令和2年10月5日

NPO 法人グラウンドワーク三島
理事長 小松 幸子

公開質問状

—三島駅南口東街区再開発事業に関わる地下水への影響について—

図:地盤調査位置

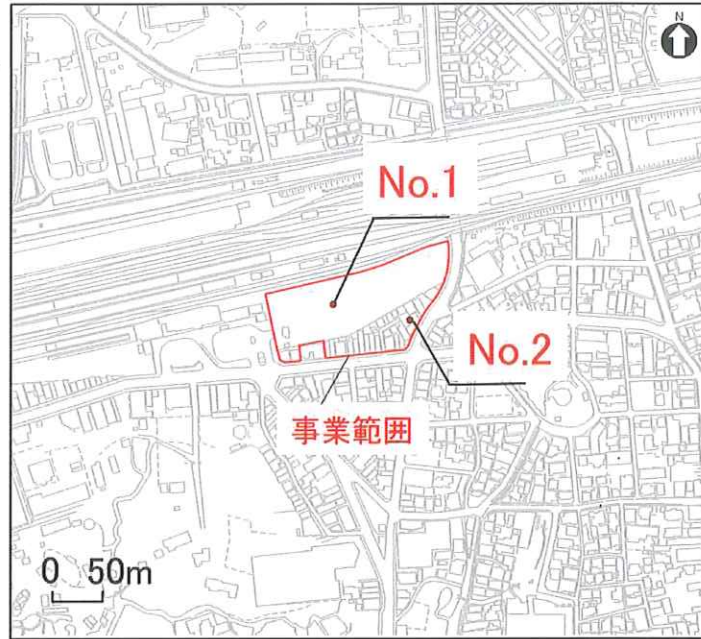
1. 高層ビル建設地点(No. 1)に地下水観測孔を設けない理由について
なぜ高層ビル建設地点の No1 のボーリング地点 (資料①) に地下水観測孔 (資料②) を設けなかったのか。観測孔がないため、高層ビル建設地点の令和2年7月から8月の地下水上昇時 (資料③) に、地下水の水位がどのように推移するか把握できていないことは、高層ビルの是非を正確に検討する上で問題ではないのか。

2. 高層ビル建設地点(No. 1)に他の地下水観測地点(B-3)を代替する理由について
No.1 のボーリング位置図 (資料①) に B-3 の地下水データを用いている資料 (資料④) があるが誤解を招く、実際に No.1 周辺の B-7、B-3、B-2、すべての季節によって、地下水の標高が変化 (資料⑤) しているので、どの地点も正確に No.1 と同じにはならないのに、何故、そのような観測地点を用いて、議論をしているのか。他の地点を用いて No.1 とするのは正確性に欠けるのではないのか。

資料③

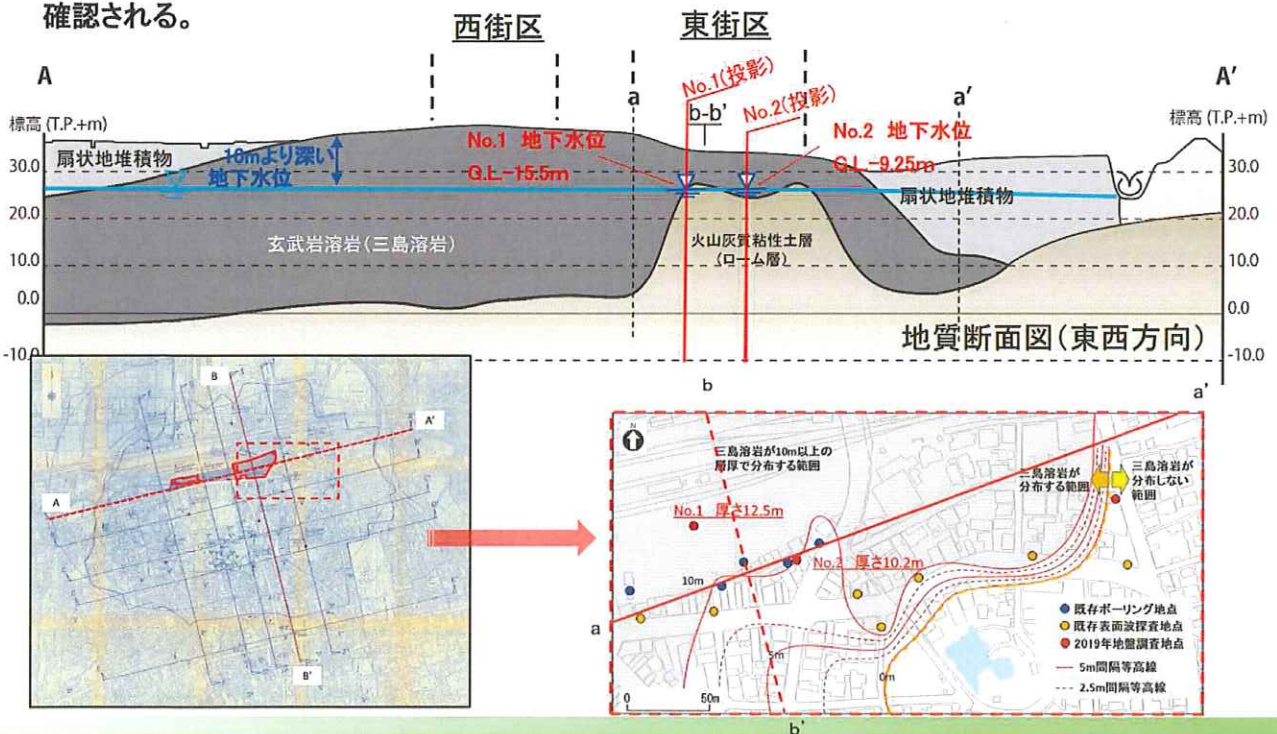
観測地点で地下水位の上昇の角度がそれぞれ異なる。

資料④

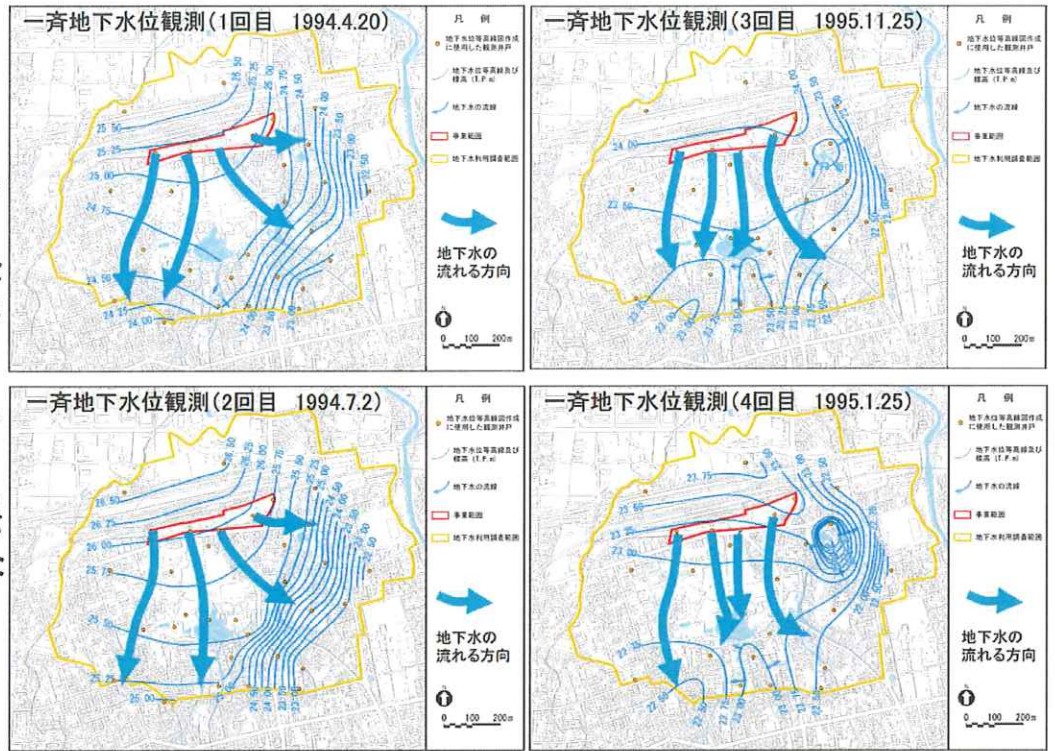
No.1地下水位を観測をしていないので誤解を招く記載

ボーリングNo1地点とその周辺の観測点は季節によって水位が異なっている。

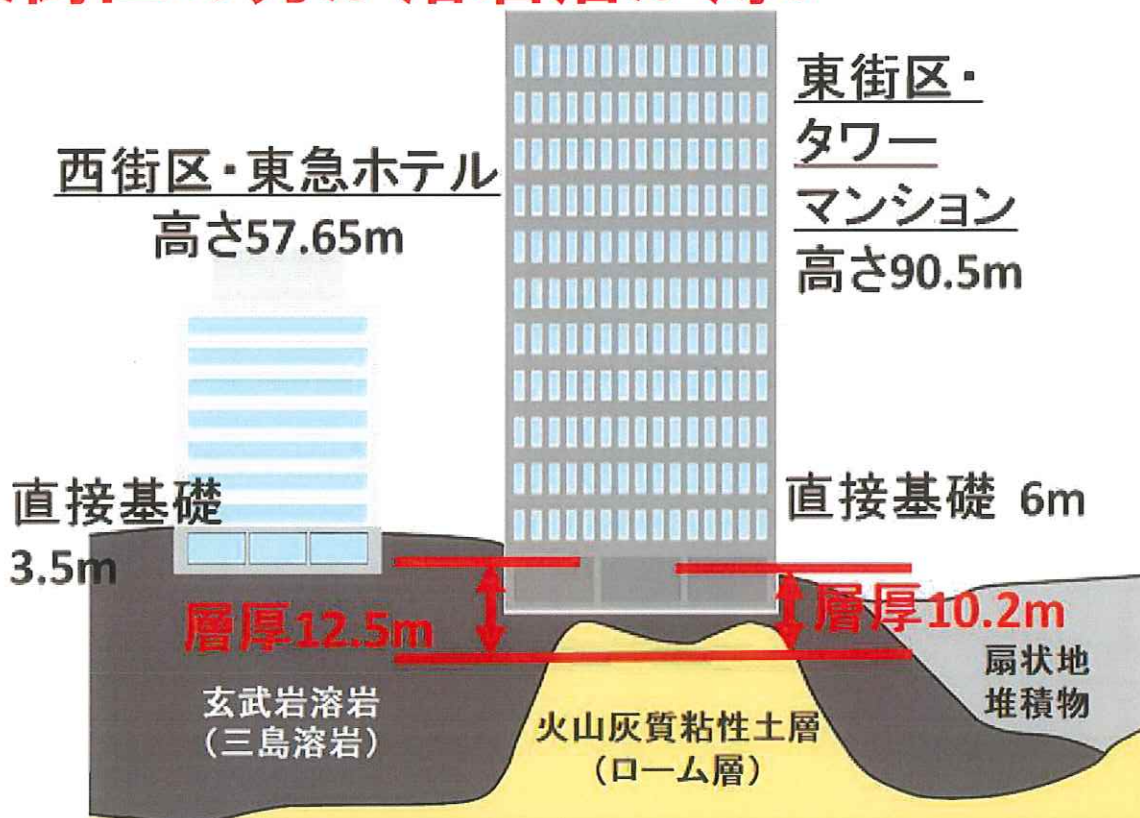
3. 東街区の高層ビルの基礎底面から地下水面までの距離 3. 56m の理由と西街区の方針の違いについて
ボーリングの No.1 の地点で、国土地理院の地理院地図の GIS の標高と、今回のモニタリング計画にある地下水位を比較した場合には、地表面標高 39.5m (資料⑥)、地下水面 T.P. + 29.94m (No.1 は地下水位がないので B-7 (資料⑦)) となり、地表面から地下水面までの距離が 9.56m である。基礎の長さを 6.0m とした場合には、直接基礎底から地下水面までの距離が 3.56m と非常に短い、西街区の建設の際には、10m 以上の離隔があって建設している (資料⑧) とあり、同じエリアで異なる建築方針になっているが、この矛盾点についてどのような見解をもっているのか。(資料⑨)

東街区の方が溶岩層が薄い

資料⑩

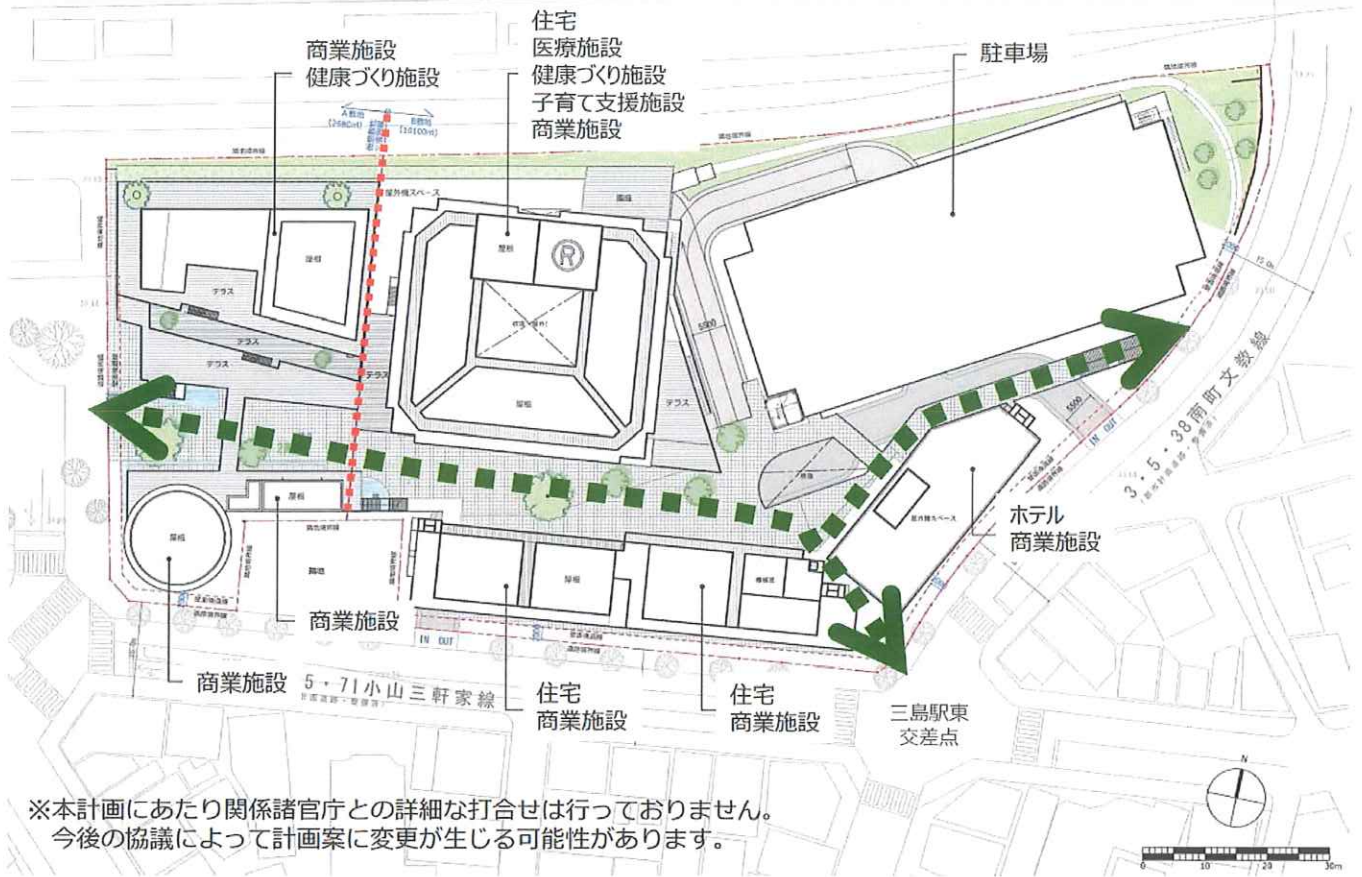
4. 東街区の中層棟の基礎底面から地下水面までの距離 1. 15m の理由と地下水の流動障害について
ボーリングの No.2 の地点付近は、中層のホテル等 (B 棟、C 棟) が建設を予定されている。(資料⑩,⑪) 地下水観測孔 B-No.2 (地表面標高 32.9m (資料⑫) 地下水面 T.P. + 28.25m (資料⑨)) となっており、地表面から地下水面までの距離が 4.65m である。No.2 では、西街区のホテルと同等の直接基礎の場合 3.5m と考えられ、この場合には、直接基礎底から地下水水面との距離が 1.15m しかない。(資料⑬) つまり、通水口をつけたとしても小浜池の満水等の下流部の河川に流動障害する可能性があるのではないのか。
(資料⑭) 来年が今年以上に地下水が上昇し、基礎よりも高くなった場合にはどのような対処を考えているのか。

C-C断面図

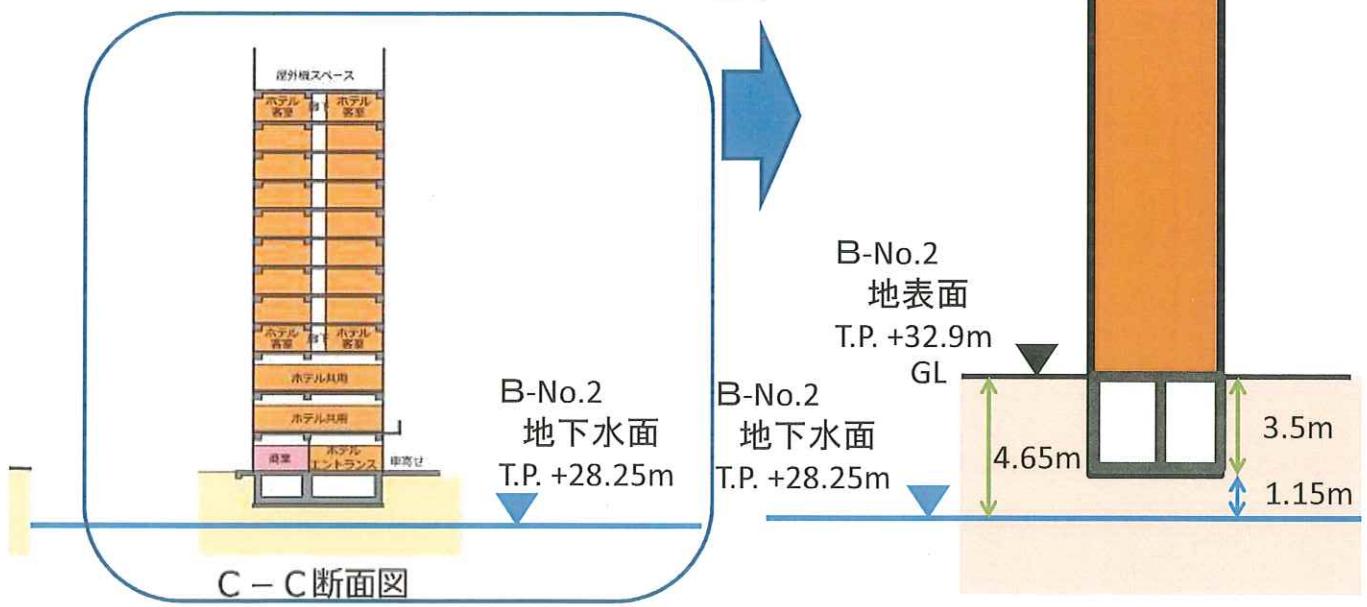
直接基礎から地下水面までの
距離が **1.15m**

4. 地下水の流動解析

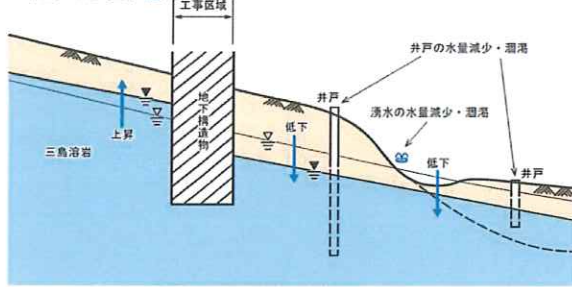
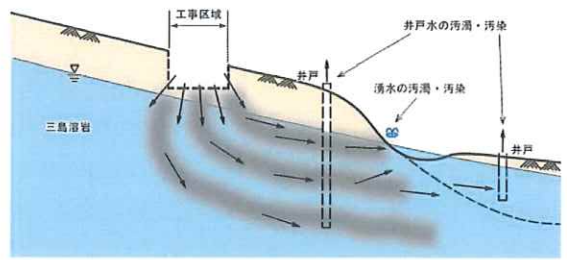
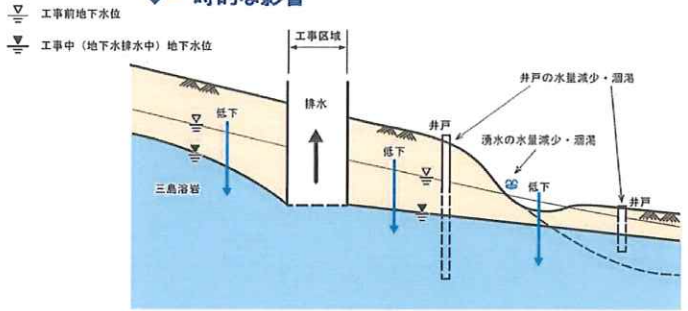
地下水の上昇と建物の基礎により、本年 8 月に三島で起きた NTT の解体工事の時 (pH10 の汚濁水が流出) と同じように、地下水位の上昇に伴い、工事期間中に汚濁水が下流域の河川に流れる可能性があるのではないか。(資料⑭)
